**ΗΛΕΚΤΡΟΝΙΚΟΣ ΕΘΝΙΚΟΣ ΦΟΡΕΑΣ
ΚΟΙΝΩΝΙΚΗΣ ΑΣΦΑΛΙΣΗΣ**

«Εργασίες στοχευμένων παρεμβάσεων,
μετά τον έλεγχο, στις ηλεκτρικές εγκατα-
στάσεις ιδιόκτητων κτιρίων στην περιοχή
Κεντρικής Μακεδονίας»

ΤΕΧΝΙΚΗ ΠΕΡΙΓΡΑΦΗ

2.1. ΠΡΟ-ΙΣΟΓΕΙΟ

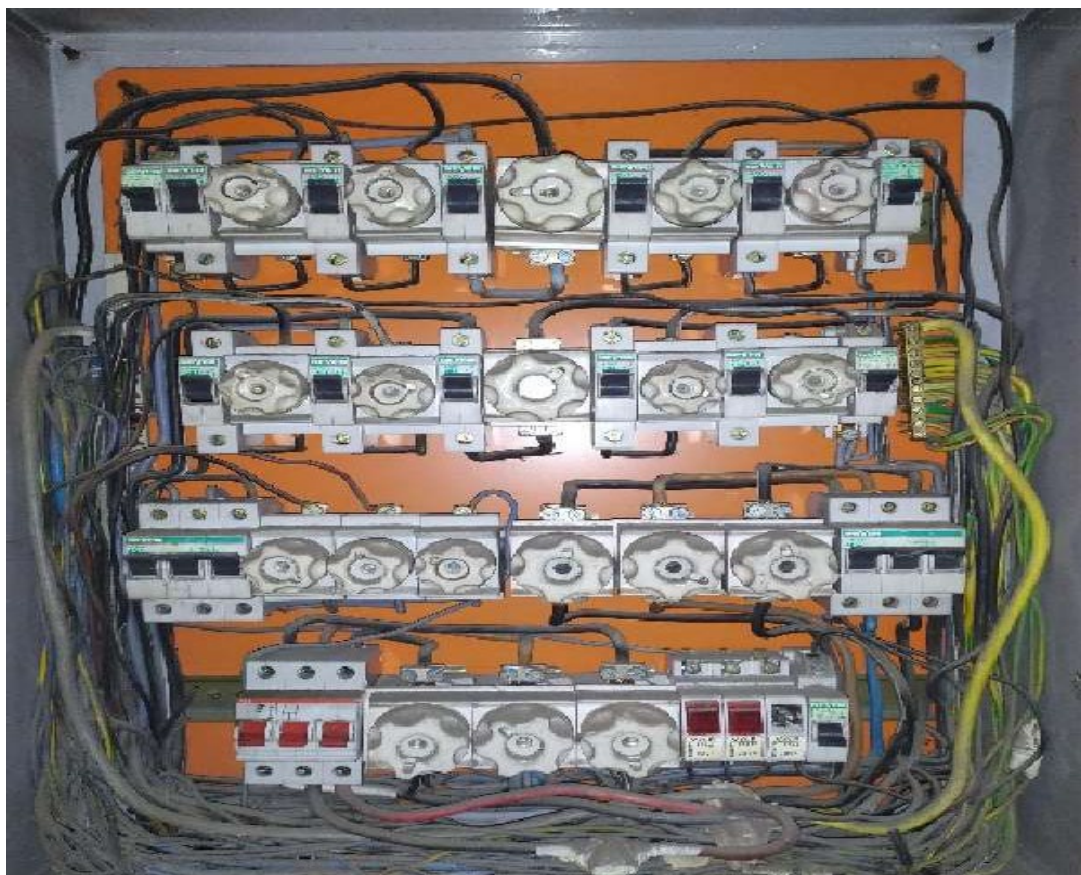
- 1) Τα κυκλώματα του πίνακα δεν ασφαλίζονται από ΔΔΡ. Να ασφαλιστούν όλα τα κυκλώματα του πίνακα με ΔΔΡ 4x63A type A 30mA.
- 2) Ο ραγοδιακόπτης 4x63A είναι χαλασμένος. Να αντικατασταθεί ο ραγοδιακόπτης με καινούριο ραγοδιακόπτη 4x63A.
- 3) Η 3η ενδεικτική λυχνία είναι χαλασμένη. Να αντικατασταθεί η 3η ενδεικτική λυχνία του πίνακα.
- 4) Γενικά στον πίνακα υπάρχουν ματίσεις και κυπαρισσάκια. Να αντικατασταθούν οι ματίσεις και τα κυπαρισσάκια με κλέμμες ράγας ή με ματίσεις.
- 5) Γενικά στον πίνακα δεν ακολουθείται σωστός χρωματισμός. Να εφαρμοστεί ταινία κατάλληλου χρώματος όπου χρειάζεται.
- 6) Ο πίνακας δεν είναι ταυτοποιημένος. Να γίνει η ταυτοποίηση του πίνακα.

3.5. ΠΙΝΑΚΑΣ ΤΡΟΦΟΔΟΣΙΑΣ PC 1ου ΟΡΟΦΟΥ

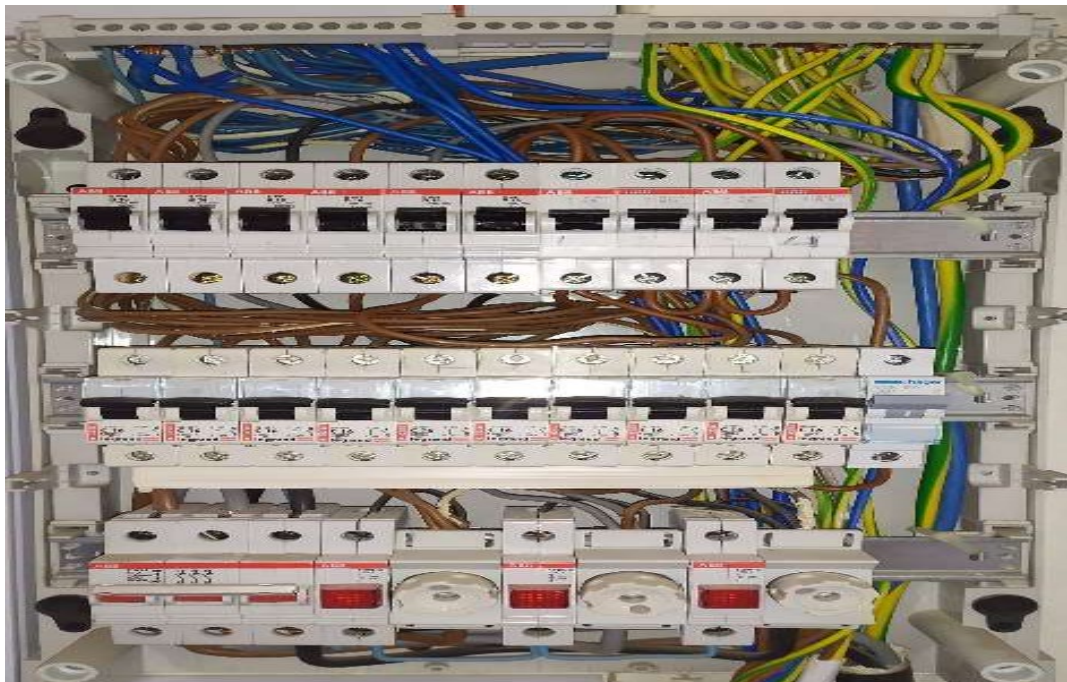
1) Τα κυκλώματα του πίνακα δεν ασφαρίζονται με ΔΔΡ. Να ασφαλιστούν όλα τα κυκλώματα με ΔΔΡ 4x40A type A 30mA. Να ακολουθηθεί η παρακάτω σειρά σύνδεσης: Ραγοδιακόπτης →Γενικές ασφάλειες →ΔΔΡ.

- 2) Οι 10 ασφάλειες MCB C16/1P δεν ασφαλίζουν σωστά τα κυκλώματα. Να αντικατασταθούν οι ασφάλειες 10 x MCB C16/1P με 10 x MCB C10/1P.
- 3) Οι 2 τριφασικές γέφυρες έχουν εκτεθειμένα ενεργά μέρη. Για την αποφυγή ηλεκτροπληξίας να τοποθετηθούν επικαλυπτικά στα άκρα των γεφυρών.
- 4) Ο πίνακας δεν είναι ταυτοποιημένος. Να γίνει η ταυτοποίηση του πίνακα.

3.7. ΠΙΝΑΚΑΣ ΤΡΟΦΟΔΟΣΙΑΣ PC 3ου ΟΡΟΦΟΥ

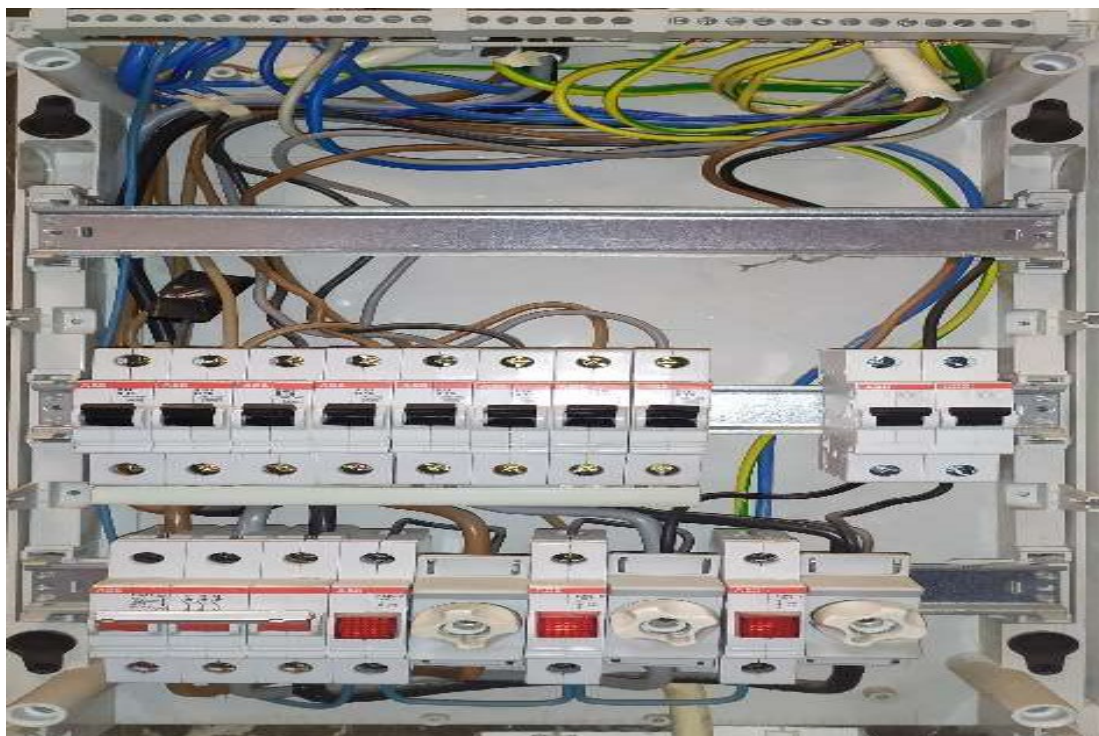
- 1) Τα κυκλώματα του πίνακα δεν ασφαλίζονται με ΔΔΡ. Να ασφαλιστούν όλα τα κυκλώματα με ΔΔΡ 4x40A type A 30mA. Να ακολουθηθεί η παρακάτω σειρά σύνδεσης: Ραγοδιακόπτης →Γενικές ασφάλειες →ΔΔΡ.
- 2) Στη μετόπη του πίνακα υπάρχουν ανοίγματα. Για την αποφυγή ηλεκτροπληξίας να τοποθετηθούν επικαλυπτικά σε όλα τα ανοίγματα.
- 3) Ο πίνακας δεν είναι ταυτοποιημένος. Να γίνει η ταυτοποίηση του πίνακα.
- 4) Σύμφωνα με τον ΕΛΟΤ HD 384 παρ. 513 / Προσιτότητα είναι αναγκαία η άμεση πρόσβαση στον πίνακα ώστε να είναι εφικτή η επιθεώρηση και ο οποιαδήποτε αναγκαίος χειρισμός σε αυτόν.

«Όλα τα υλικά, στα οποία περιλαμβάνονται και οι ηλεκτρικές γραμμές, πρέπει να τοποθετούνται κατά τρόπο που να διευκολύνεται η εκτέλεση χειρισμών σ' αυτά, η επιθεώρηση και η συντήρησή τους και η προσέγγιση στις συνδέσεις τους.»

4.1. ΠΡΦ ΙΣΟΓΕΙΟΥ

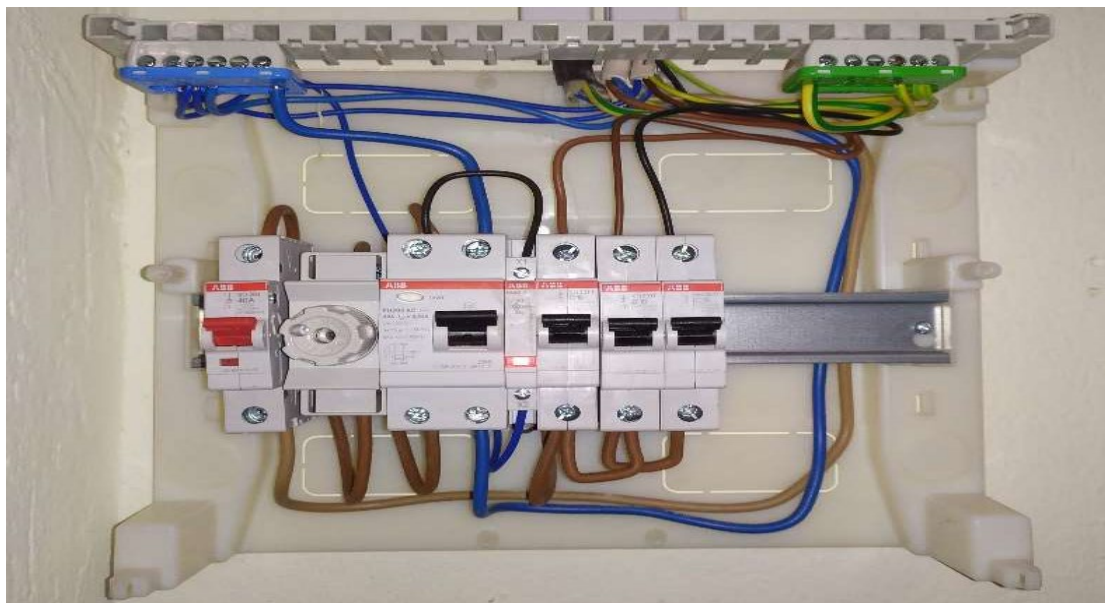
1. Να ταυτοποιηθούν τα κυκλώματα του πίνακα.
2. Ο μικροαυτόματος B16/1P δεν ασφαλίζει επαρκώς το κύκλωμα. Να αντικατασταθεί με MCB C10/1P.

3. Ο μικροαυτόματος C16/1P δεν ασφαλίζει επαρκώς το κύκλωμα. Να αντικατασταθεί με MCB C10/1P.

6.1. ΠΡΦ 1 1ΟΥ ΟΡΟΦΟΥ

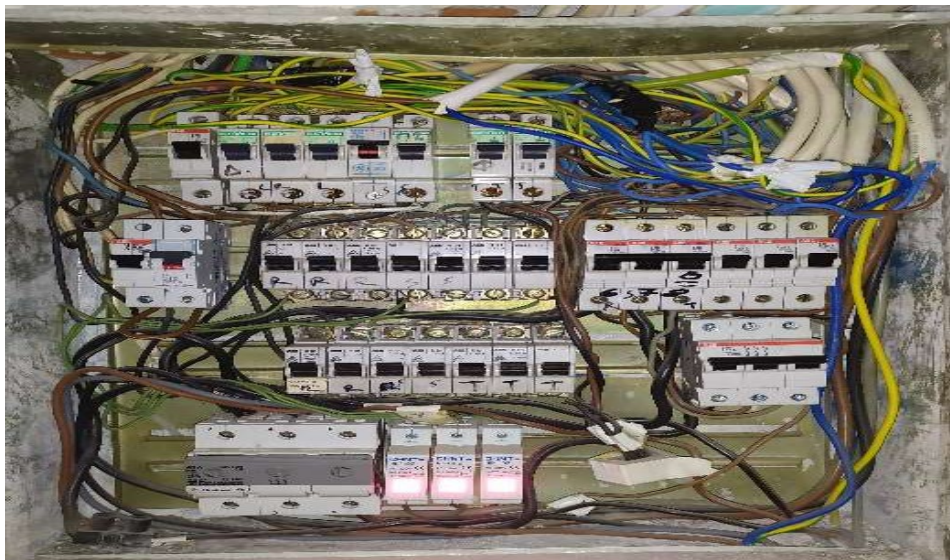
- 1) Τα κυκλώματα του πίνακα δεν ασφαλίζονται από ΔΔΡ. Να ασφαλιστούν όλα τα κυκλώματα του πίνακα με ΔΔΡ 4x63A type A 30mA.
- 2) Ο μικροαυτόματος έχει φθαρμένα χαρακτηριστικά. Να αντικατασταθεί η φθαρμένη ασφάλεια με ασφάλεια MCB C16/1P.

7.1. ΠΡΦ ΓΡΑΦΕΙΩΝ

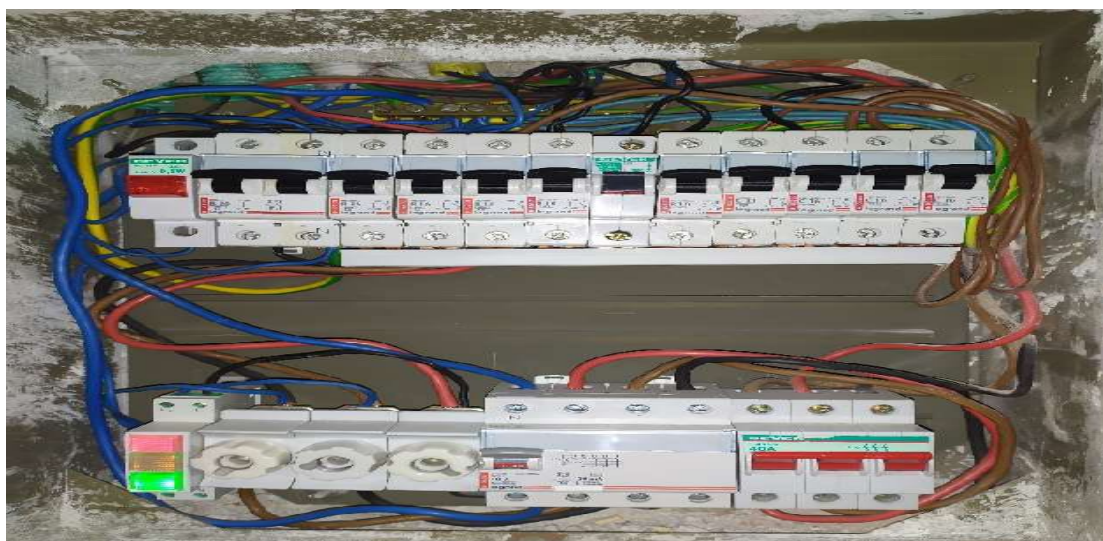
1. Να ταυτοποιηθούν τα κυκλώματα του πίνακα.
2. Ο ΔΔΡ δεν ασφαρίζεται, να ασφαλιστεί από τις υφιστάμενες Γενικές ασφάλειες neozed. Η σωστή σειρά είναι: Γενικός διακόπτης → Γενικές ασφάλειες → ΔΔΡ.
3. Ο μικροαυτόματος B20/2P δεν ασφαρίζει επαρκώς το κύκλωμα. Να αντικατασταθεί με MCB C16/2P.
4. Ο μικροαυτόματος C20/1P δεν ασφαρίζει επαρκώς το κύκλωμα. Να αντικατασταθεί με MCB C10/1P.
5. Να τοποθετηθούν τερματικά καλύμματα στην γέφυρα φάσης 3P.
6. Να διορθωθούν οι χρωματισμοί αγωγών με χρήση ταινίας κατάλληλου χρώματος.

8.2. ΠΡΦ 1ΟΥ ΟΡΟΦΟΥ

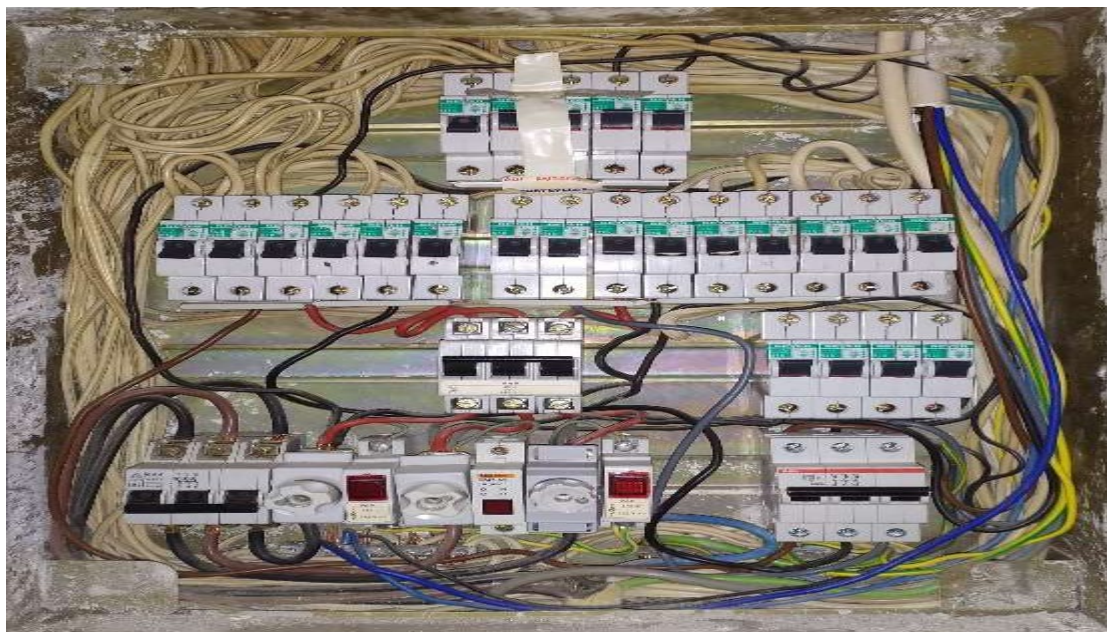
- 1) Τα κυκλώματα του πίνακα δεν ασφαλίζονται με ΔΔΡ. Να ασφαλιστούν όλα τα κυκλώματα του πίνακα με ΔΔΡ 4x40A type A 30mA.
- 2) Η μεσαία ενδεικτική λυχνία είναι καμένη. Να αντικατασταθεί η μεσαία ενδεικτική λυχνία του πίνακα.

11.17. ΠΡΦ 2 5ου ΟΡΟΦΟΥ ΡΕ 7Β

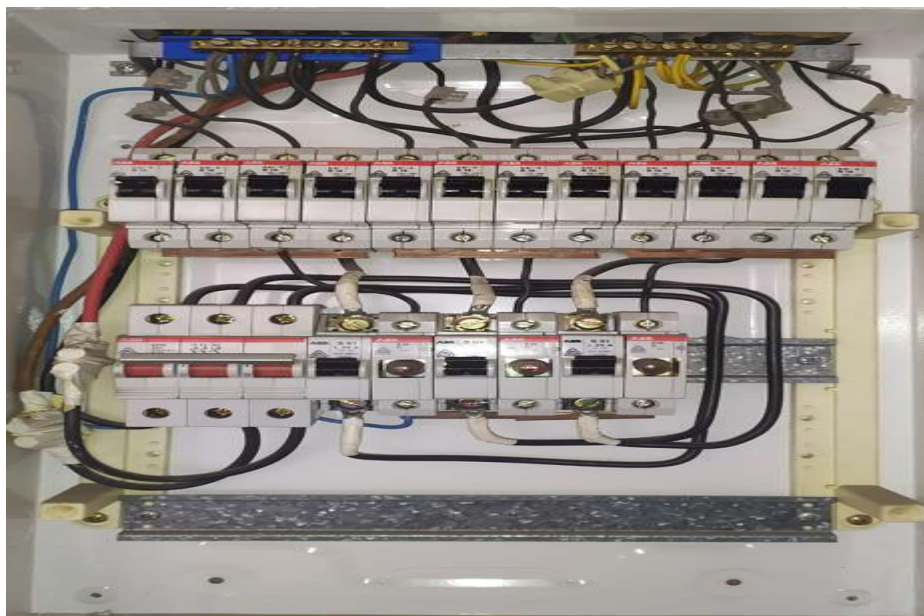
- 1) Τα κυκλώματα του πίνακα δεν ασφαλίζονται από ΔΔΡ. Να ασφαλιστούν όλα τα κυκλώματα με ΔΔΡ 4x40A type A 30mA.
- 2) Οι 10 ασφάλειες MCB B16/1P δεν ασφαλίζουν σωστά τα κυκλώματα. Να αντικατασταθούν οι ασφάλειες 10 x MCB B16/1P με 10 x MCB C10/1P.
- 3) Όλες οι μονοφασικές γέφυρες φέρουν ενεργά εκτεθειμένα μέρη. Να αντικατασταθούν οι μονοφασικές γέφυρες με μια μονωμένες τριφασικές γέφυρα και να εφαρμοστούν καλύμματα στα άκρα της.
- 4) Οι ενδεικτικές λυχνίες είναι καμένες. Να αντικατασταθούν οι ενδεικτικές λυχνίες και να αφαιρεθούν οι μη μονωμένες γέφυρες που τις τροφοδοτούν.
- 5) Στον πίνακα υπάρχουν ματίσεις και κλέμμες πολυφώτου. Να αντικατασταθούν με κλέμμες ράγας ή με κατάλληλες μούφες.
- 6) Στην μπάρα ουδετέρου και γείωσης δεν ακολουθείται σωστός χρωματισμός. Να εφαρμοστεί ταινία κατάλληλου χρώματος.
- 7) Ο πίνακας δεν είναι ταυτοποιημένος. Να γίνει η ταυτοποίηση του πίνακα.

13.1. ΠΡΦ 1 1ου ΟΡΟΦΟΥ

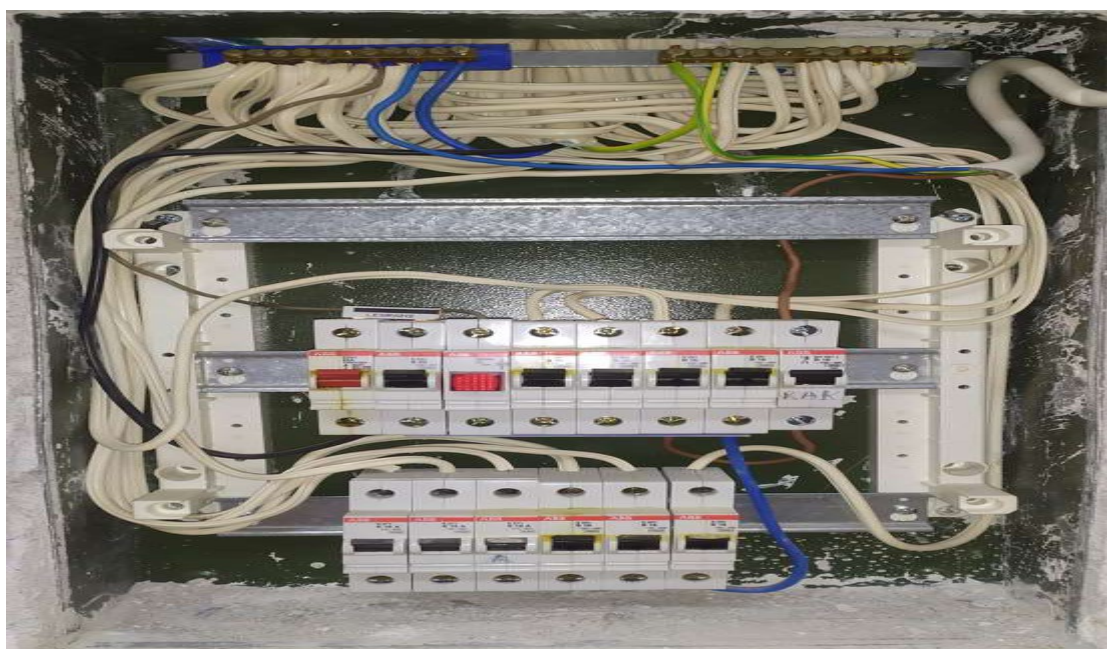
- 1) Η γενική ασφάλεια MCB B32/3P δεν ασφαλίζει σωστά τα κυκλώματα του πίνακα. Να αντικατασταθεί η ασφάλεια MCB B32/3P με MCB C25/3P.
- 2) Τα κυκλώματα του πίνακα δεν ασφαλίζονται από ΔΔΡ. Να ασφαλιστούν όλα τα κυκλώματα με ΔΔΡ 4x40A type A 30mA.
- 3) Οι 6 ασφάλειες MCB B16/1P δεν ασφαλίζουν σωστά τα κυκλώματα. Να αντικατασταθούν οι ασφάλειες 6 x MCB B16/1P με 6 x MCB C10/1P.
- 4) Οι 3 ασφάλειες MCB K16/1P δεν ασφαλίζουν σωστά τα κυκλώματα. Να αντικατασταθούν οι ασφάλειες 3 x MCB K16/1P με 3 x MCB C10/1P.
- 5) Στον πίνακα υπάρχουν εκτεθειμένες γέφυρες. Για την αποφυγή ηλεκτροπληξίας να αντικατασταθούν οι γέφυρες με μονωμένες οι οποίες θα φέρουν τερματικά καλύμματα στα δύο άκρα τους.

13.2. ΠΡΦ 2 1ου ΟΡΟΦΟΥ

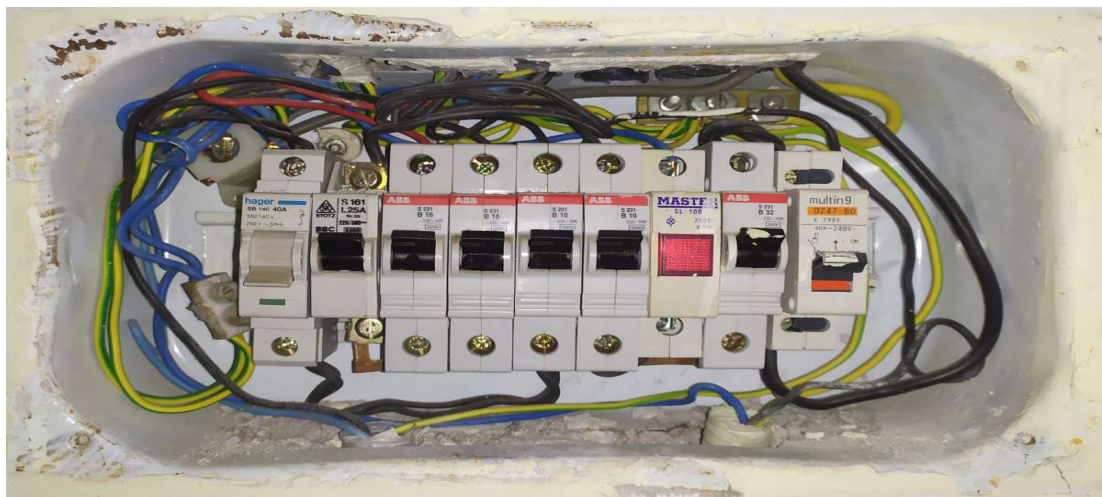
- 1) Η γενική ασφάλεια MCB B32/1P δεν ασφαλίζει σωστά τον πίνακα. Να αντικατασταθεί η ασφάλεια MCB B32/1P με MCB C25/1P.
- 2) Τα κυκλώματα του πίνακα δεν ασφαλίζονται από ΔΔΡ. Να ασφαλιστούν όλα τα κυκλώματα με ΔΔΡ 2x40A type A 30mA. Να ακολουθηθεί η παρακάτω σειρά σύνδεσης: Ραγοδιακόπτης →Γενική Ασφάλεια →ΔΔΡ.

14.13. ΠΚ-Ο3-ΚΛΙΜΑΤΙΣΜΟΥ ΕΦΚΑ

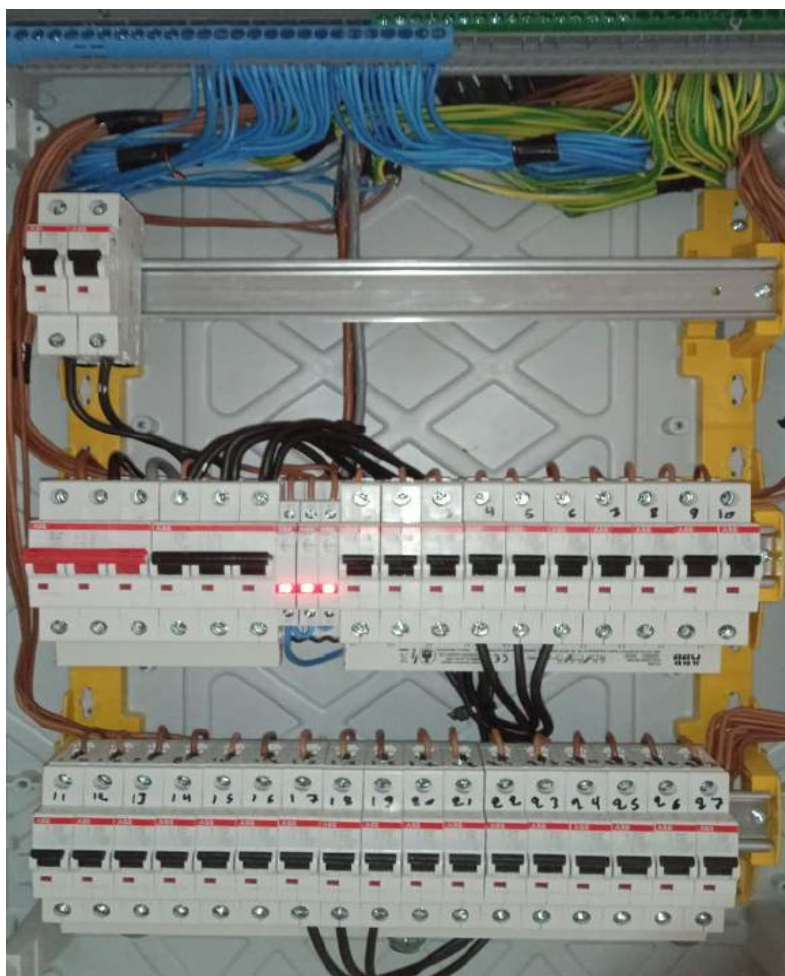
- 1) Τα κυκλώματα του πίνακα δεν ασφαλίζονται από ΔΔΡ. Να ασφαλιστούν όλα τα κυκλώματα με ΔΔΡ 4x40A type A 30mA.
- 2) Ο πίνακας δεν είναι ταυτοποιημένος. Να γίνει η ταυτοποίηση του πίνακα.

16.1. ΓΠΧΤ

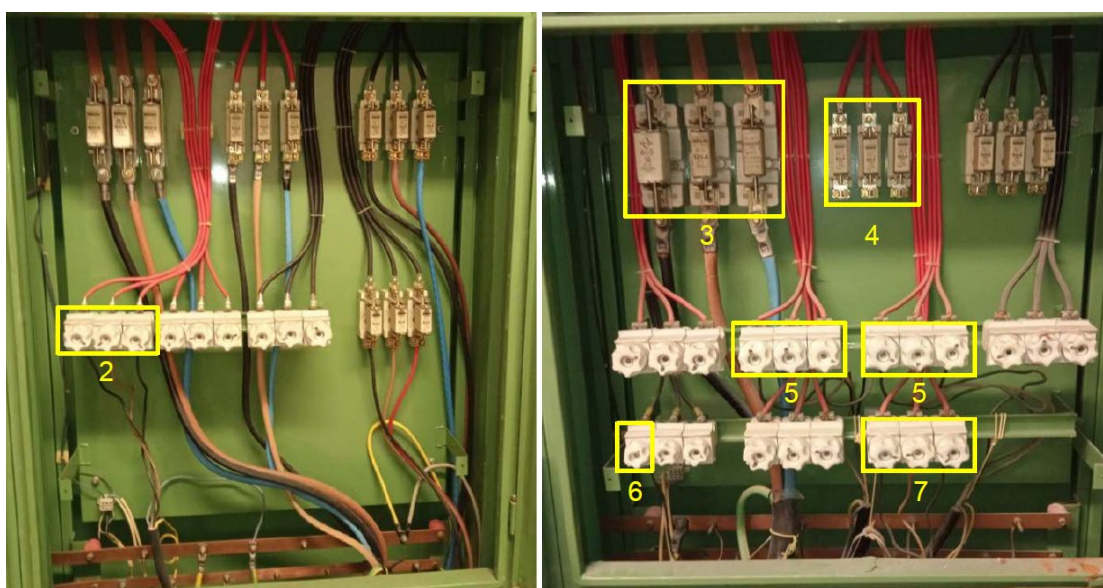
- 1) Οι ενδεικτικές λυχνίες του πίνακα είναι καμένες. Να αντικατασταθούν οι ενδεικτικές λυχνίες.
- 2) Οι ασφάλειες Diazed DIII 3x63A δεν ασφαλίζουν σωστά το κύκλωμα. Να αντικατασταθούν οι ασφάλειες DIII 3x63A με DIII 3x35A.
- 3) Οι μαχαιρωτές ασφάλειες NH2 160/125/125A δεν έχουν τα ίδια χαρακτηριστικά. Να γίνουν όλες οι ασφάλειες NH2 3x125A.
- 4) Οι μαχαιρωτές ασφάλειες NH C00 63/63/100A δεν έχουν τα ίδια χαρακτηριστικά. Να γίνουν όλες οι ασφάλειες NH00 3x63A.

- 5) Οι δύο ασφάλειες Diazed DII 3x35A δεν ασφαλίζουν σωστά τα κυκλώματα. Να αντικατασταθούν οι ασφάλειες 2 x DII 3x35A με 2 x DII 3x25A.
- 6) Η ασφάλεια DII 1x25A δεν ασφαλίζει σωστά το κύκλωμα. Να ασφαλιστεί το κύκλωμα με ασφάλεια MCB C16/1P και ΔΔΡ 2x40A type A 30mA.
- 7) Οι ασφάλειες DII 3x35A δεν ασφαλίζουν σωστά το κύκλωμα. Να ασφαλιστεί το κύκλωμα με DII 3x35A με DII 3x25A.
- 8) Γενικά στον πίνακα δεν ακολουθείται σωστός χρωματισμός. Να εφαρμοστεί ταινία κατάλληλου χρώματος.

16.15. ΠΡΦ-02-ΚΥΥ 2ος ΟΡΟΦΟΣ

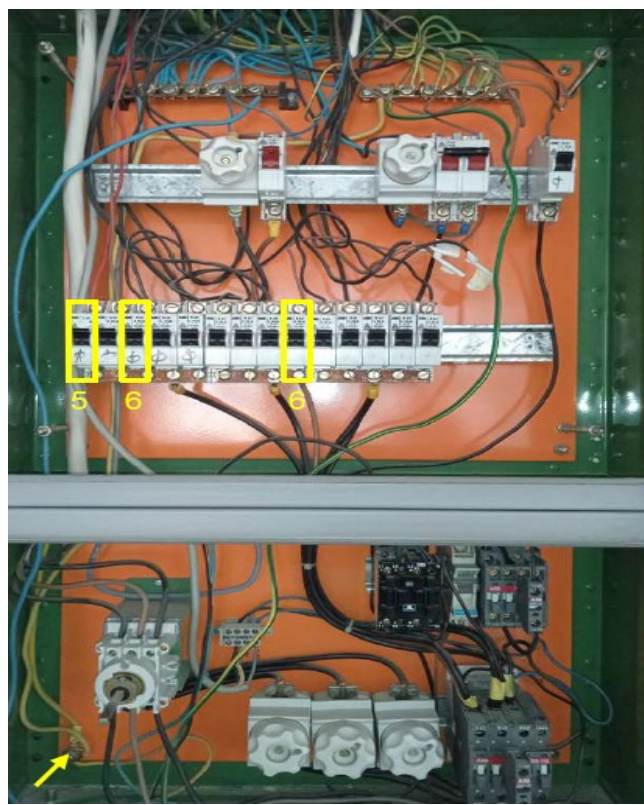
- 1) Τα κυκλώματα του πίνακα δεν ασφαλίζονται από ΔΔΡ. Να ασφαλιστούν όλα τα κυκλώματα με ΔΔΡ 4x63A type A 30mA.
Σημείωση: Εξαιρείται μόνο το κύκλωμα «ΜΙΚΡΟΒΙΟΛΟΓΙΚΟ», το οποίο θα πρέπει να ασφαλίζεται τοπικά με ΔΔΡ 4x40A type A 30mA.
- 2) Ο πίνακας δεν φέρει ενδεικτικές λυχνίες παρουσίας τάσεως. Να συνδεθούν ενδεικτικές λυχνίες στον πίνακα.
- 3) Η ασφάλεια DII 1x25A δεν ασφαλίζει σωστά το κύκλωμα. Να αντικατασταθεί η ασφάλεια DII 1x25A με DII 1x16A.
- 4) Οι ασφάλειες DII 3x25A δεν ασφαλίζουν σωστά το κύκλωμα. Να αντικατασταθούν οι ασφάλειες DII 3x25A με DII 3x16A.
